## 改善箇所説明図

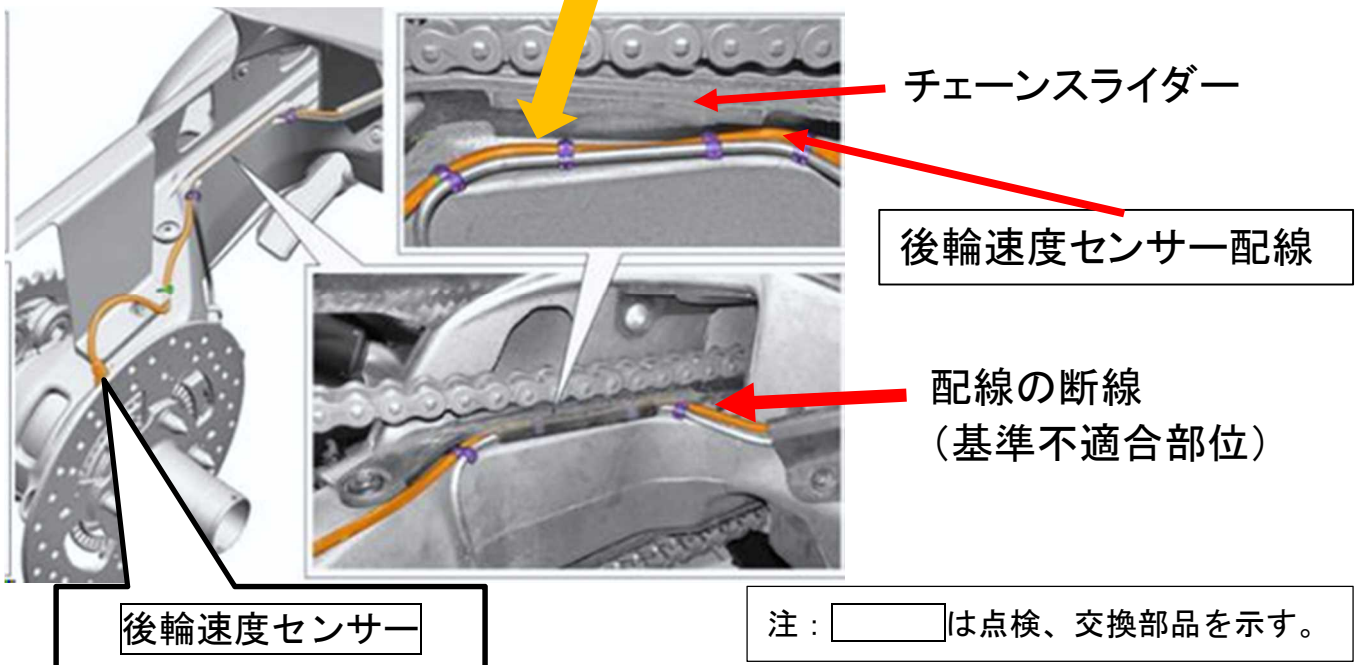
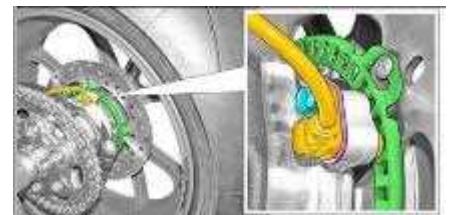
後輪車速センサーにおいて、配策指示が不適切なため、チェーンスライダーに強く接触するものがある、そのため、走行振動等により後輪車速センサーが断線し、最悪の場合、速度計が表示されなくなるおそれがある。

当該センサーの点検、交換されたものは、後輪速度センサーに緑色ペイントを施す

全車両、後輪車速センサーの配策を確認し、不適切なものは配策を修正する。なお、当該センサーが断線しているもの又は当該センサーのエラーが記録されているものについては、当該センサーを新品に交換する。
